**AVIS RELATIF À LA PROTECTION
CONTRE LES EVENTUELS EFFETS NOCIFS ET NUISANCES
PROVOQUÉS PAR LES RAYONNEMENTS NON IONISANTS
GÉNÉRÉS PAR DES ANTENNES ÉMETTRICES STATIONNAIRES
Commune : FONTAINE-L'EVEQUE - Exploitant : TELENET GROUP
Référence exploitant : HT1589F**

Rapport n° 1959 / 2025

Adresse	Rue de Beaulieusart 6140 FONTAINE-L'EVEQUE (Fontaine-l'Evêque)
Coordonnées Lambert belge 72	146086E 121439N
Type d'implantation	Pylône HT
Exploitant	TELENET GROUP
Réf. du site de l'exploitant	HT1589F

Figure 1 : Vue en plan des lieux de séjour et des points de contrôle

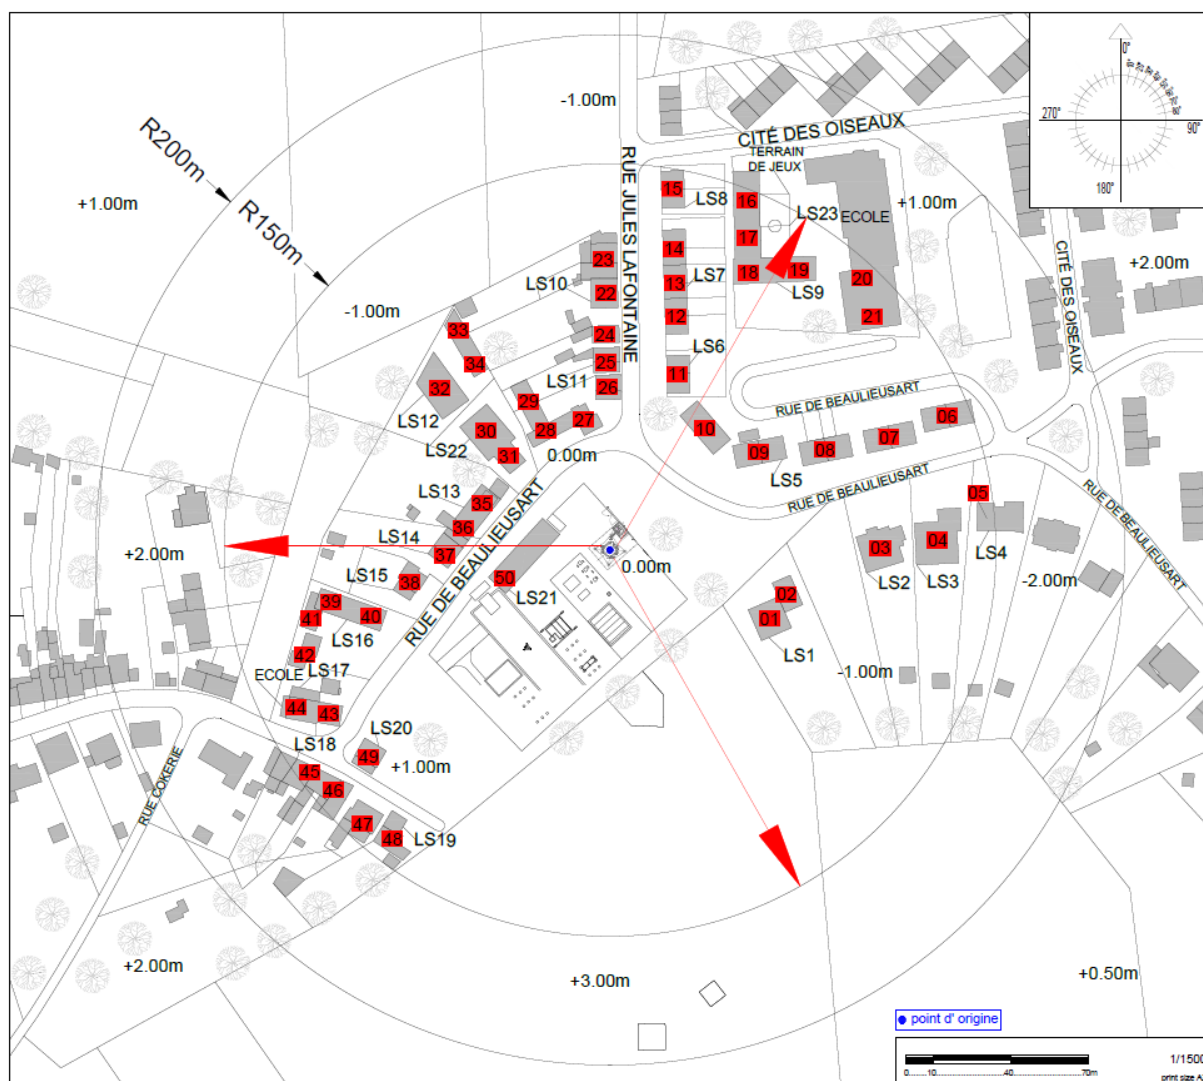
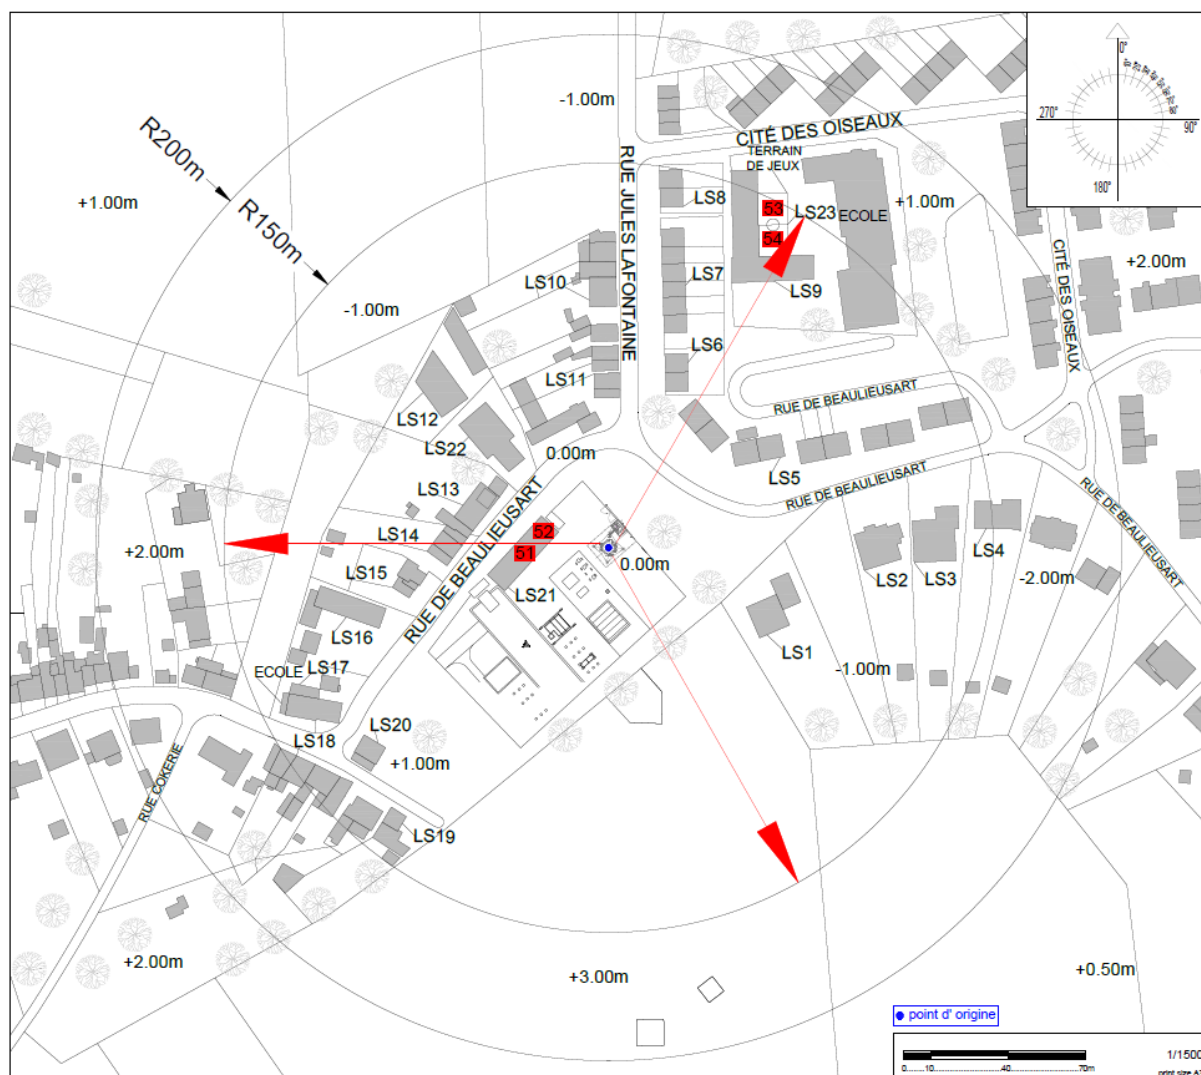
Les fréquences d'émission, la puissance rayonnée par chacune des antennes et leur gain permettent de déterminer le rayon de la zone à analyser. Tout dépassement de la limite par installation est exclu en dehors de cette zone. Le tableau 2 reprend les 35 LS² pour lesquels l'indice d'exposition est le plus élevé. Les différentes colonnes indiquent :

- le numéro du point de contrôle repris sur un des plans de la figure 1;
- le numéro du LS dans lequel se trouve le point de contrôle de la 1^{ère} colonne ;
- l'atténuation d'obstacle prise en compte pour le calcul de l'indice d'exposition dans le LS ;
- le résultat du calcul de l'indice d'exposition.

En ce qui concerne les antennes de l'installation mentionnées dans le tableau 1, la distance maximale à laquelle la limite pourrait être atteinte, à l'extérieur, est égale à 93,5 m. S'il n'y a pas de LS à une distance inférieure, les antennes respectent forcément la limite d'immission.

Dans le cas des LS situés à l'intérieur des bâtiments, une atténuation d'obstacle est prise en compte et il en résulte que la distance maximale à laquelle la limite pourrait être atteinte se réduit à 67,2 m.

Figure 2 : Vue en plan des installations d'antennes dans un rayon de 300 mètres autour de l'installation faisant l'objet de la demande d'avis

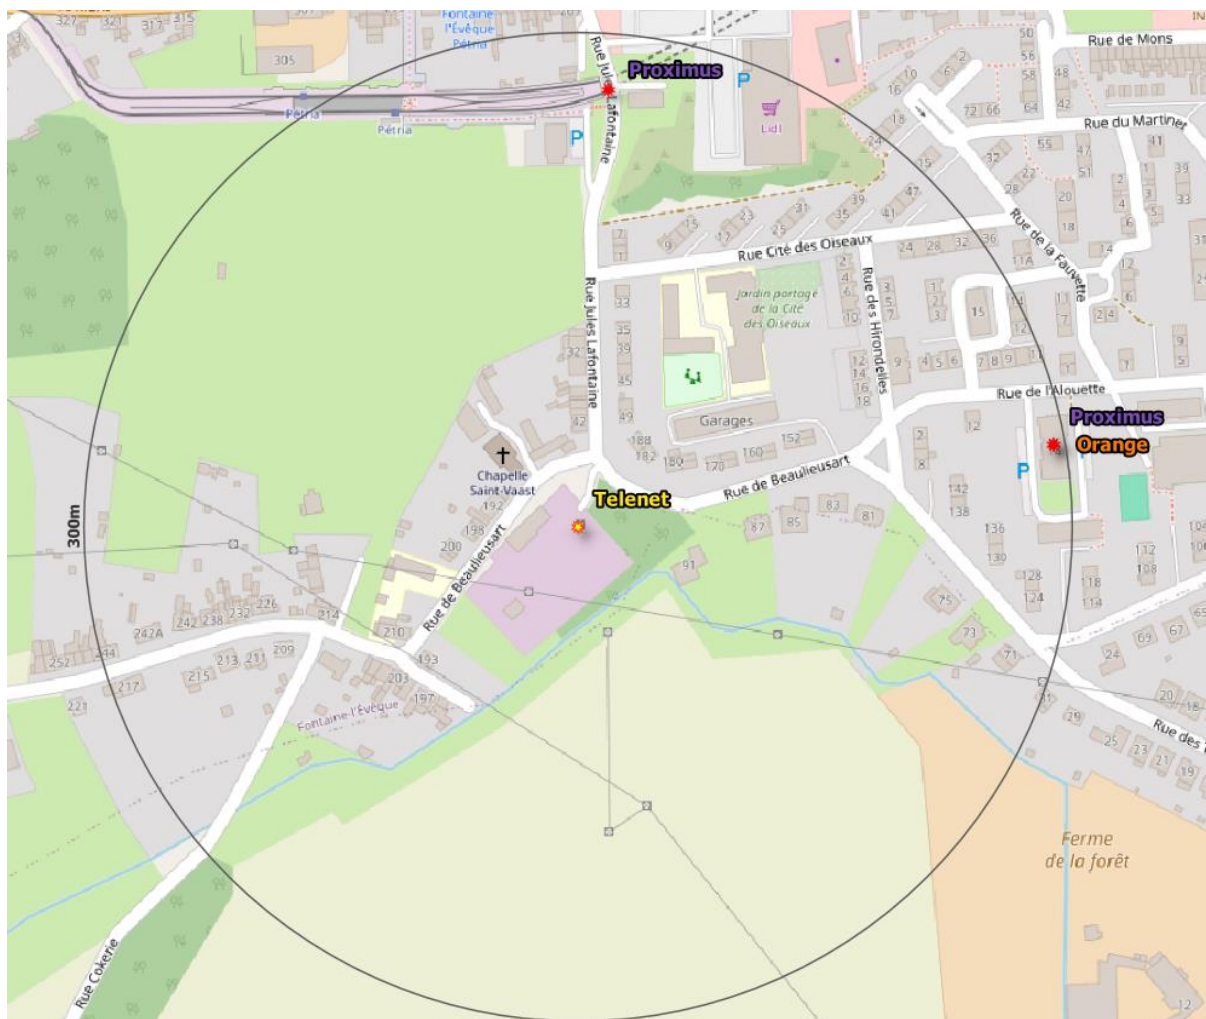
Le plan en projection verticale de la figure 2 indique la localisation des installations d'antennes émettrices stationnaires visées par le décret et situées dans un rayon de 300 mètres autour de l'installation référencée dans le paragraphe 2 et localisée au centre du cercle. Les données de localisation de ces antennes et les avis correspondant sont accessibles via le cadastre en ligne des antennes émettrices stationnaires⁸. Les installations prises en compte dans l'évaluation du respect de la limite cumulative sont les installations d'antennes émettrices déclarées en service par l'exploitant à la date du présent avis, à l'exception de l'installation référencée dans le paragraphe 2 et éventuellement d'autres installations ayant fait l'objet d'une demande d'avis à la même date et qui sont situées à l'intérieur de la zone de 300 mètres de rayon.

- il y a au plus 4 installations d'antennes émettrices stationnaires présentes dans la zone d'évaluation de 300 mètres de rayon représentée dans la figure 2, y inclus l'installation référencée dans le paragraphe 2 : la limite cumulative définie à l'article 4, §2 du décret est nécessairement respectée dans les lieux de séjour à l'intérieur de la zone d'évaluation de 300 mètres de rayon ;
- il y a exactement 5 installations d'antennes émettrices stationnaires présentes dans la zone d'évaluation de 300 mètres de rayon représentée dans la figure 2, y inclus l'installation

- c) dans tous les autres cas, il a été vérifié que la limite cumulative définie à l'article 4, §2 du décret n'est pas dépassée dans les lieux de séjour sur base du nombre d'installations localisées dans la zone d'évaluation de 300 mètres de rayon représentée dans la figure 2, de leur localisation ainsi que des données inscrites dans la figure 1 et au paragraphe 4 du présent avis et dans les avis attestant le respect de la limite par installation ou de la limite abrogée de 3 V/m relatifs aux autres installations reprises dans la figure 2.

Compte tenu des considérations ci-dessus, il apparaît que l'intensité du rayonnement électromagnétique généré, dans les lieux de séjour situés dans un rayon de 300 mètres autour de l'installation référéncée dans le paragraphe 2, par l'ensemble des antennes émettrices stationnaires de l'ensemble des exploitants du même site d'antennes émettrices stationnaires respecte la limite fixée à l'article 4, § 2 du décret.
